Servicemeddelande nr: SM-2025-06
Maskin typ: Terri 3 CW,HW,FW
Gäller from: maskin 87- 190
Utfärdare: Terri eftermarknad
Datum: 2025-06-12

SM-2025-06 Hyttbussningar

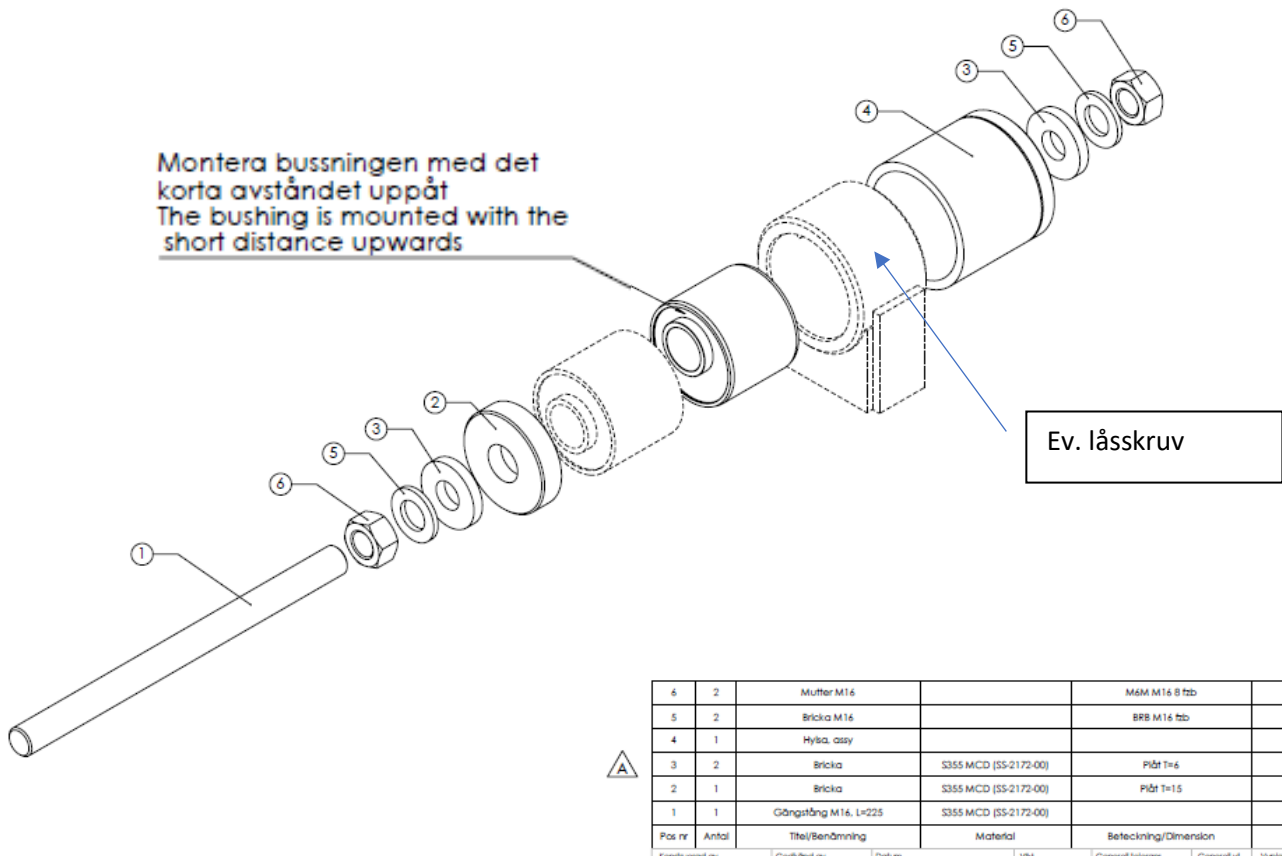
Vi har sett att hytten ligger emot körventilen på vissa maskiner, detta kan medföra läckage på ventilpaketet.

Hissa hytten och montera verktyget, kolla om det sitter en lås skruv för att säkra bussningen, det är en insex skruv skruvad i mitten av hållaren, lossa denna. (sitter inte på alla maskiner)

Använd sedan en mutterknackare och pressa ur den gamla bussningen.

Montera sedan verktyget med den nya bussningen och rikta in bussningen så att den står med excentern rakt upp, pressa sedan in bussningen med verktyget.

Gör nu likadant på andra sidan, Kolla när du när du hissar hytten så att inga sladda blir skadade.
